工事請負変更契約 報告書 (企業局 上水道課)

経済建設委員会資料
令和7年3月5日提出

幸袋・中地区配水管布設替工事 平面図

津原導水管布設替(2工区)工事 平面図

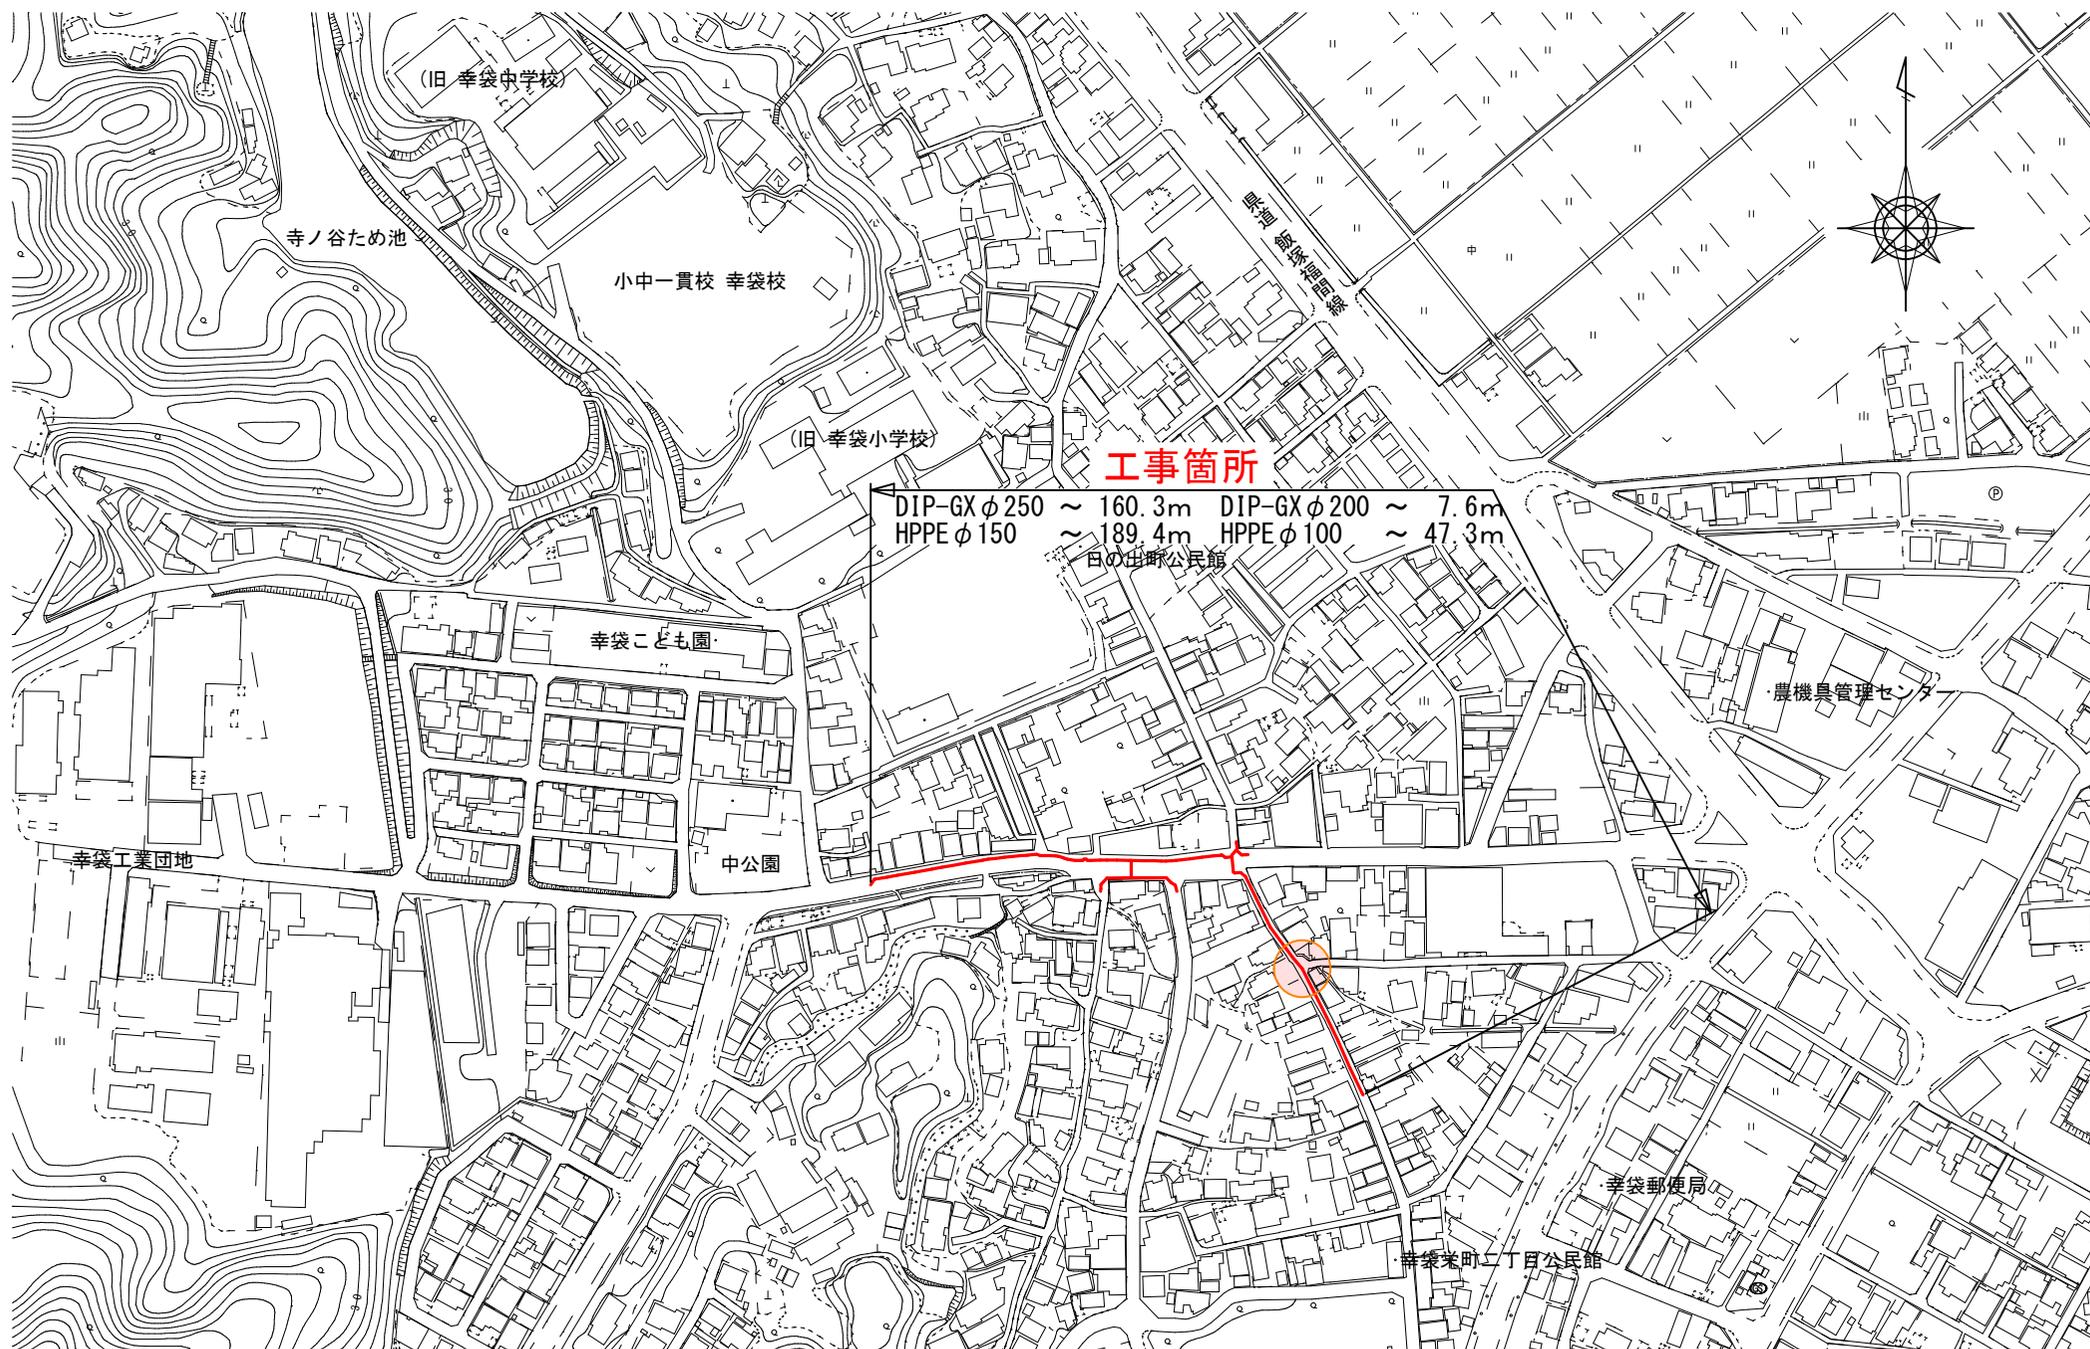
掘削の結果、水路下越し部において水路の底版コンクリート厚さが1m以上あることが判明し、コンクリート穿孔工法への変更の検討及び機器の調達等に時間を要したこと等によるもの。
